反對露宿者宿舍 15年後繼續建於「垃圾站上」

183GK
 展開油麻地戲院第二期發展而在油麻地巧翔街重置上海街垃圾收集站及露宿者服務單位的工程
 REPROVISIONING OF SHANGHAI STREET REFUSE COLLECTION POINT AND STREET SLEEPERS' SERVICES UNITS
 TO THE SITE AT HAU CHEUNG STREET, YAU MA TEI FOR THE PHASE II DEVELOPMENT OF THE YAU MA TEI THEATRE PROJECT

西面立面圖 WEST ELEVATION

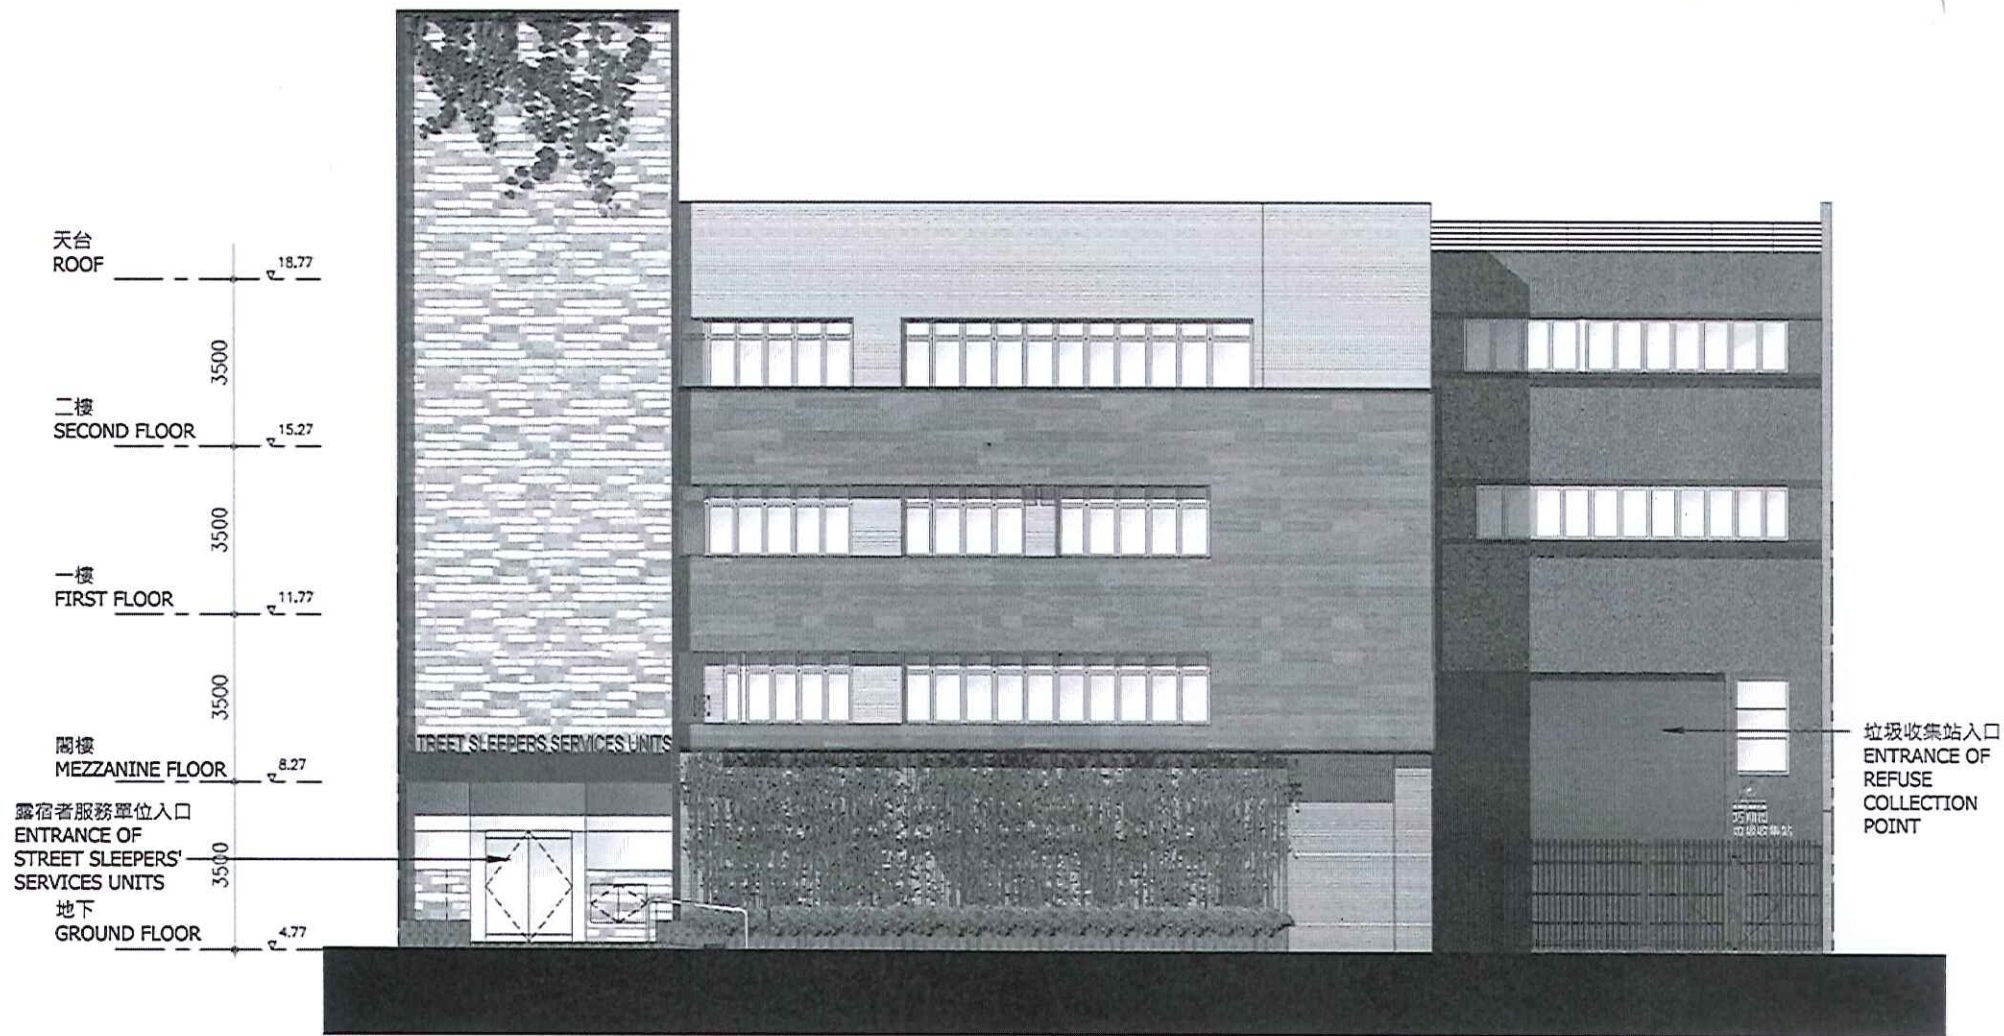
政府新建議13/12/2013 ⁱ (第10段)	現時舊建築 (宿舍/垃圾站/公廁) 油麻地上海街「露宿救濟會宿舍」
(a)垃圾收集站與露宿者服務單位出入口分隔開	現時已分隔開
(b)垃圾站入口改為隱蔽式，沒有花槽	外觀上路人看不清楚，不等於不存在
©空氣經過強化的除臭及過濾系統處理，出風口遠離露宿單位	現時垃圾站已有抽氣系統，該處每天有大型垃圾車出入，數十部手推垃圾車（政府及私人）出入，不斷有垃圾氣味出現，無論是因為垃圾的臭味、細菌、環境衛生問題，當夏天熱力上升，臭氣會更多蒸入宿舍
(d)外觀上用兩種不同的色調及設計手法，強調獨立格調	事實上因露宿者宿舍內不會空調，為了令宿舍內空氣流通，窗戶是必須開放的。

社協認為戲曲活動中心擴建，發揚中國文化是好方向，八和會館最近更相約無家者足球隊踢波，反映社會是接納露宿者的。可惜的是：十幾年後社會進步了，政府提出關愛，家是香港的口號，為什麼露宿者的家，繼續是在垃圾站上面呢？社協不明白為何政府繼續冷漠地於十五年後，接近「重複」現時宿舍設計(相片為現時宿舍、圖片為政府將來的設計)，絕未有尊重露宿者的感受！

- 露宿者宿舍不應繼續建於垃圾站上；
- 露宿者宿舍的窗戶，絕不應繼續如此接近垃圾站，亦不應在同一面向；
- 若真要建在同一大廈，除非宿舍及服務中心再加建多幾層，讓宿友遠離垃圾站的臭氣及衛生問題！

露宿者宿舍的窗

露宿者宿舍的窗
